BEIBLATT

2-poliger HD-Schalter für BSW A

Abb. 1: Schaltplan

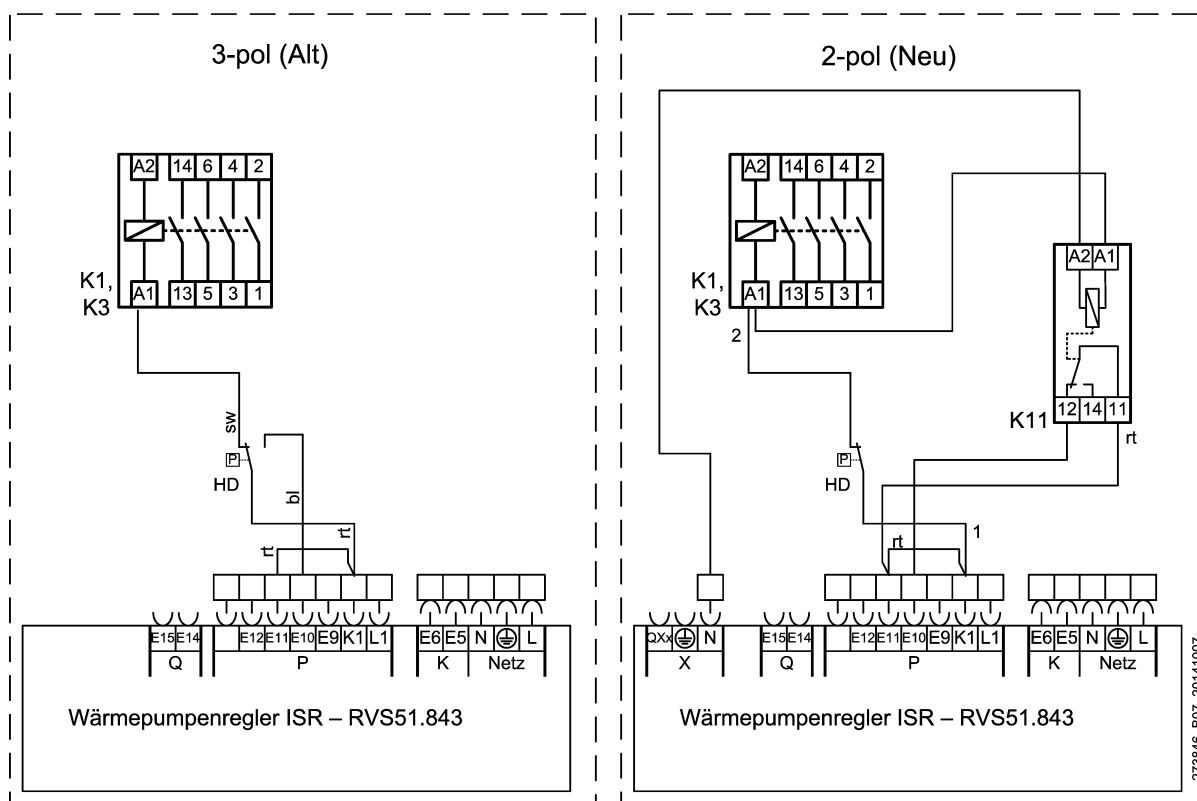
Hinweis: Für die Verwendung des 2-poligen Hochdruckschalters bei den Wärmepumpen der BSW A-Serie ist eine Änderung an der Regelung notwendig. Das beiliegende Relais ist entsprechend dem abgebildeten Schaltplan „2-pol (Neu)“ zu integrieren (siehe Abb. 1).
